**Avis délibéré de la Mission Régionale
d'Autorité environnementale de La Réunion
sur la révision allégée n°2 du PLU de Bras-Panon**

n°MRAe 2022AREU5

Le projet de révision allégée n°2 du PLU de Bras-Panon porte sur trois objets :

Domaine de la Paix	
PLU en vigueur	Projet de révision allégée n°2

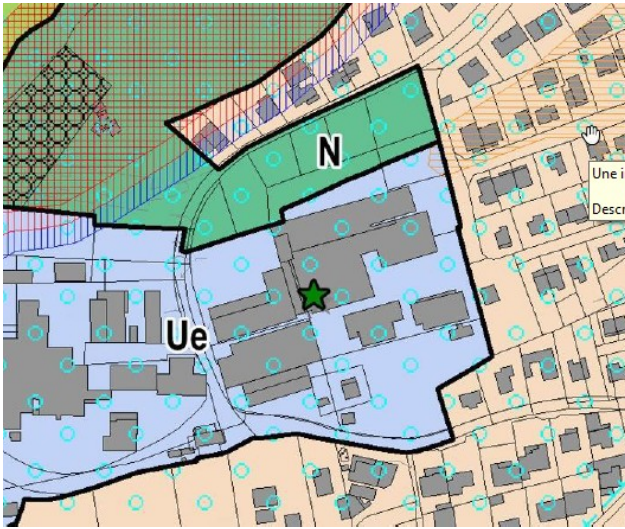
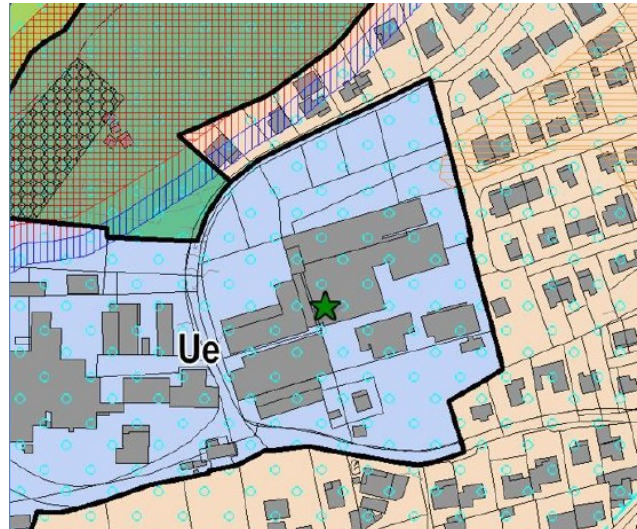
Le terrain d'assiette du projet est identifié au SAR comme un espace de continuité écologique et est inclus une zone d'intérêt faunistique et floristique (ZNIEFF) de type 2. Si ce classement n'induit pas de contrainte réglementaire spécifique, il révèle un intérêt en termes de biodiversité qui aurait mérité d'être investigué. Par ailleurs, le site se situe sur une zone de passage avéré du pétrel de Barau et comme site d'intérêt avifaunistique ; il est également situé à proximité d'un périmètre de dortoirs des roussettes (sis au Bassin la Mer). La zone jouxte également le site classé de la Rivière des Roches qui constitue un réservoir de biodiversité avéré.

Or le dossier ne comprend aucun inventaire spécifique, ni mesures d'évitement, de réductions ou d'éventuelles compensations de la conséquence de ce classement qui permettra l'installation de nouveaux bâtiments ou installations.

- ***L'Ae recommande de compléter l'état initial par un inventaire de la faune et de la flore présentes de ces parcelles classées en zone naturelle et de proposer le cas échéant, des mesures d'évitement ou de réduction adéquates dans le projet de révision du PLU.***

immédiate d'un site naturel classé de la Rivière des Roches, implique dès lors une attention toute particulière en termes de rejets dans le milieu naturel comme en termes d'insertion dans le paysage exceptionnel environnant. Or, le dossier ne présente aucun élément sur les incidences de l'installation existante sur le milieu récepteur et les espèces susceptibles d'être impactées, ni aucune analyse paysagère.

- ***L'Ae demande à la commune de présenter la situation environnementale associée à l'exploitation agricole actuelle à partir des rapports de l'inspection des installations classées et de prévoir des prescriptions adaptées dans le règlement du PLU pour encadrer le projet d'extension de cet élevage porcin afin qu'il reste compatible avec les enjeux du secteur en termes d'activités touristiques et ludiques envisagées sur le secteur.***
- ***Afin de minimiser les co-visibilités depuis les points de vue sensibles du secteur d'implantation du projet inséré dans un espace naturel à fort attrait, l'Ae recommande de compléter le dossier par une analyse paysagère et le règlement de la zone A par des dispositions spécifiques comportant notamment des prescriptions d'insertion paysagère.***

Site de Bourbon Plastique Emballage	
PLU en vigueur	Projet de révision allégée n°2

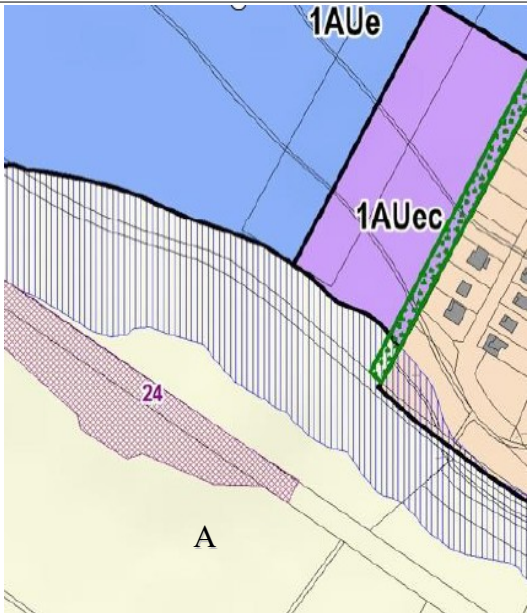
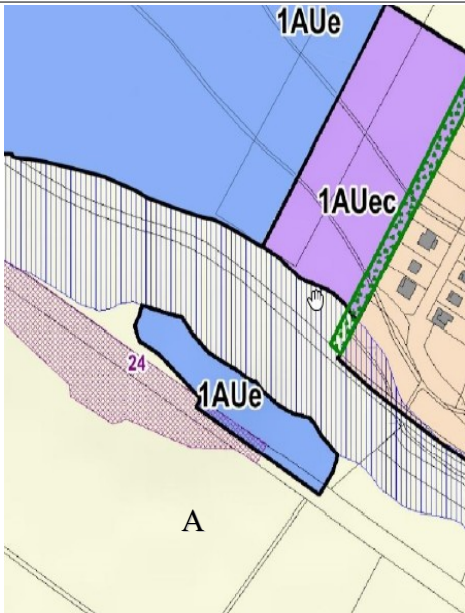
Le terrain d'assiette du projet est identifié comme un espace urbain à densifier défini au SAR. Le dossier ne mentionne pas qu'il est concerné par un corridor avéré de la trame aérienne en tant que lieu de passage du Pétrel de Barau. Le site est présenté comme ayant été antérieurement anthropisé et sans sensibilité environnementale mais aucune investigation environnementale particulière n'a cependant été menée.

Les parcelles visées par les évolutions de zonage recoupent en partie la zone de surveillance renforcée du forage Dioré. Ce forage constitue une ressource stratégique de l'alimentation en eau de la commune de Saint-André. Il représente environ 33% de la production de la commune et alimente, en tout ou en partie, environ 27 550 habitants. Son périmètre de protection a fait l'objet d'un arrêté préfectoral de DUP n°05-2149/SG/DRCTCV du 16 août 2005.

L'extension de la zone d'activité est proposée à proximité immédiate d'habitations. Les activités projetées liées à cette extension (bassin de stockage d'eau d'extinction d'incendie, parking 30 places et stockage de matériaux) devront prendre en compte et prévenir les éventuelles nuisances pour le voisinage (bruit, air, moustiques ...).

- ***Afin de limiter les nuisances pour les habitations environnantes, l'Ae recommande de prévoir des dispositions dans le règlement du PLU susceptibles d'en atténuer les effets au travers de différents leviers : barrière végétale, préconisation d'une étude acoustique, forme urbaines et orientations des bâtiments ou encore part minimale de surface non imperméabilisée ou éco- aménageable...***

Extrait PLU approuvé OAP Zone d'activité Paniandy page 16

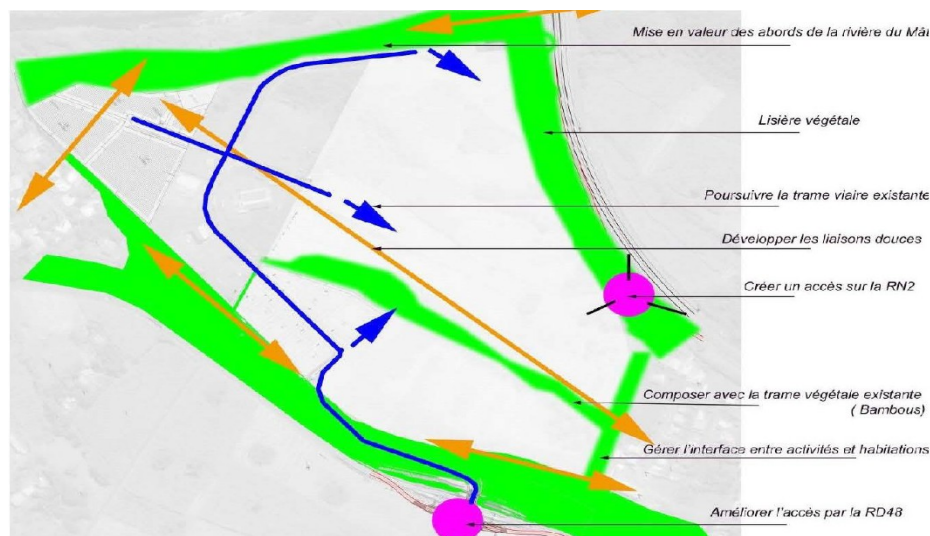
territoire de la CIREST. L'Ae, dans son avis n° 2019AREU3 adopté lors de la séance du 9 juillet 2019 sur la révision générale du PLU de 2019, avait déjà demandé une analyse des capacités de densification et de mutation concernant les espaces à vocation économique. Or, le rapport ne fait pas référence au potentiel existant au regard notamment des projets en cours d'extension de la ZAE Paniandy (cf avis de la MRAe n° 2022APREU6 sur le projet d'extension de la ZAE de Paniandy adopté lors de la séance du 10 mai 2022). La proposition de déclassement d'une zone non anthropisée sans justification est en contradiction avec les objectifs de sobriété foncière rappelée par la loi Climat et Résilience du 22 août 2021.

➤ ***L'Ae demande à la collectivité d'analyser le potentiel de réinvestissement du tissu urbain à vocation économique non utilisé avant tout projet de déclassement d'une zone à vocation économique.***

Le dossier rappelle que cette parcelle était classée en zone d'activité mais que celle-ci lors de la révision simplifiée de 2007 avait été reclassée en zone agricole comme compensation d'une zone d'activités commerciales en 2014 s'implantant sur des terres agricoles. La remise en cause de ce reclassement n'est, par ailleurs, accompagnée d'aucune mesure compensatoire.

Il est à relever que la zone est située en discontinuité de l'espace urbain existant. Le dossier ne propose aucune mesure d'intégration paysagère pour un projet situé le long d'un axe routier.

La compatibilité du projet avec l'OAP du PLU ainsi qu'avec le SMVM et la loi Littoral nécessite d'être démontrée.
